STUDIO DI IMPATTO AMBIENTALE

RELAZIONE INTEGRATIVA

06001VIA0501_integrazione nota provincia di venezia prot. n° 85751 del 03/10/2013

ditta committente IGD - SIIQ
via Agro Pontino, 13
Ravenna

4 NOTA AL PUNTO 5 LETT. A) DELLA RICHIESTA DEL 03/10/2013

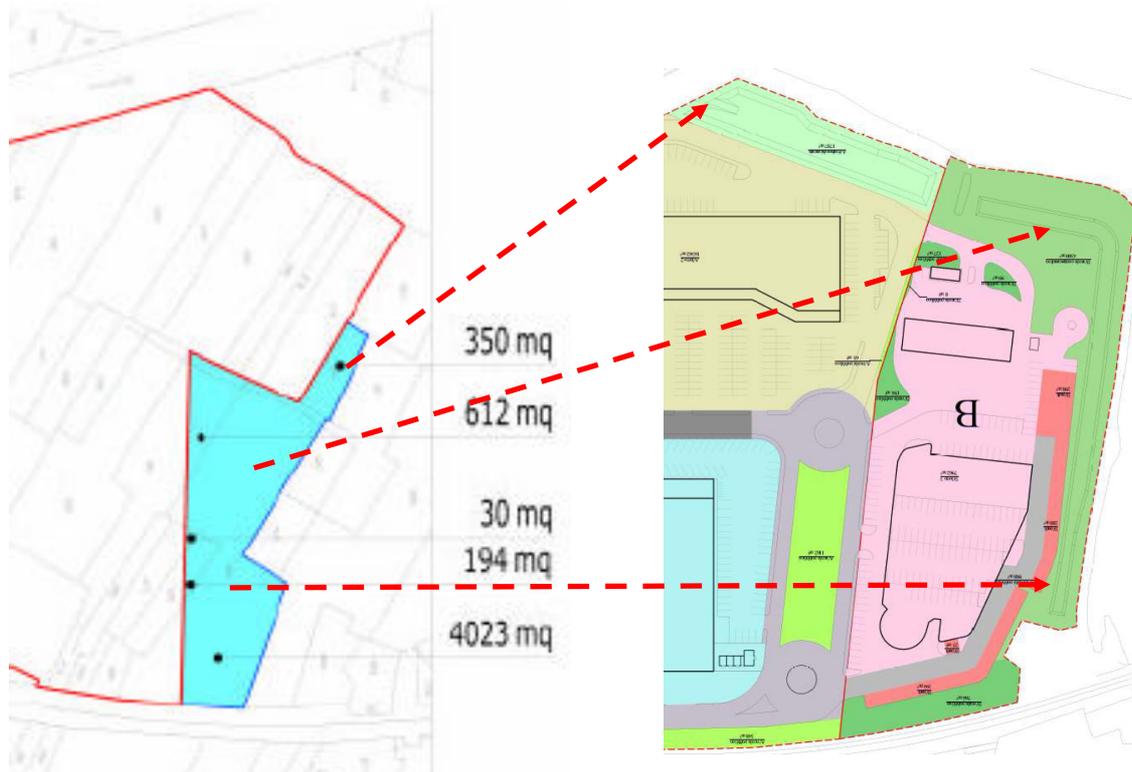
Per quanto concerne la richiesta di cui al punto 5 lett. a) si precisa che non solo la nuova soluzione risulta omologabile alla preesistente in termini meramente quantitativi ma, dal punto di vista qualitativo e funzionale risulta addirittura migliorata in quanto a differenza della precedente soluzione, che vedeva il verde compensativo "ammassato" all'estremità nord-est e scollegato dal resto dell'area, ora il verde viene a collocarsi perimetralmente all'area creando di fatto una barriera verde.

A sx la precedente soluzione col verde concentrato tutto a nord-est. A dx la soluzione attuale col verde ridistribuito lungo tutto il perimetro.
